ADENDUM #2

A las compañías que retiraron las Bases de Licitación Pública Nacional LPN-MPC-GT-10-2025 "PAVIMENTACIÓN RIO MAR, RIO MAR, PUERTO CORTÉS, CORTÉS.", se les a conocer lo siguiente:

CORTE A - A
POZO DE INSPECCION h < 3.50
ESCALA 1:20

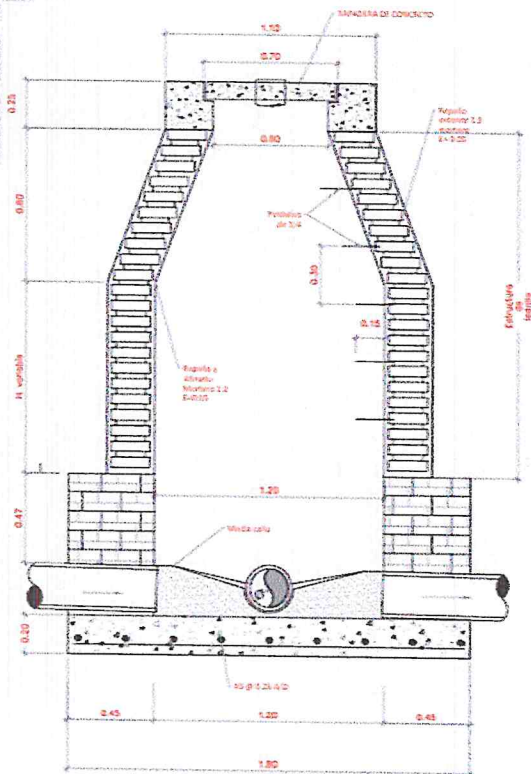
3. Favor proporcionar el detalle de los pozos de alcantarillado sanitario de todas las alturas que se van a construir.

R/=

CORTE B - B
POZO DE INSPECCION h > 3.50
ESCALA 1:20

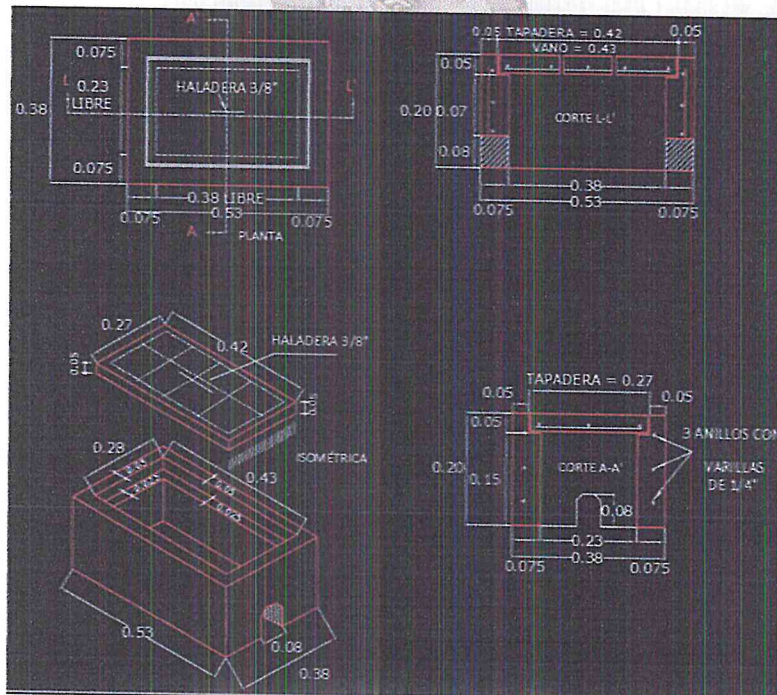
4. Favor proporcionar la especificación técnica de la actividad 1.13 "Acometidas domiciliarias" en donde se indique la tubería a considerar, diámetro, longitud y tipo de tubería.

R/=

Adaptador Hembra P.V.C. de 1/2" - 4
Válvula de Compuerta de Bronce 1/2" - 1
Tee PVC 2" X 2" X 1/2" - 1
Tubo H.G 1/2" x 20' SCH-40 - 2
Unión Universal H.G. 1/2" - 2
Codo PVC de 1/2"x90° - 3
Codo H.G. 1/2" x90° - 2
Adaptador Macho P.V.C. de 1/2" - 4
Camisa HG 1/2" - 1
Llave Spita Br. 1/2" - 1
Niple H.G. 1/2" x 6" - 6
Válvula Fija de Tierra - 2
Niple PVC de 1/2"x12" - 4
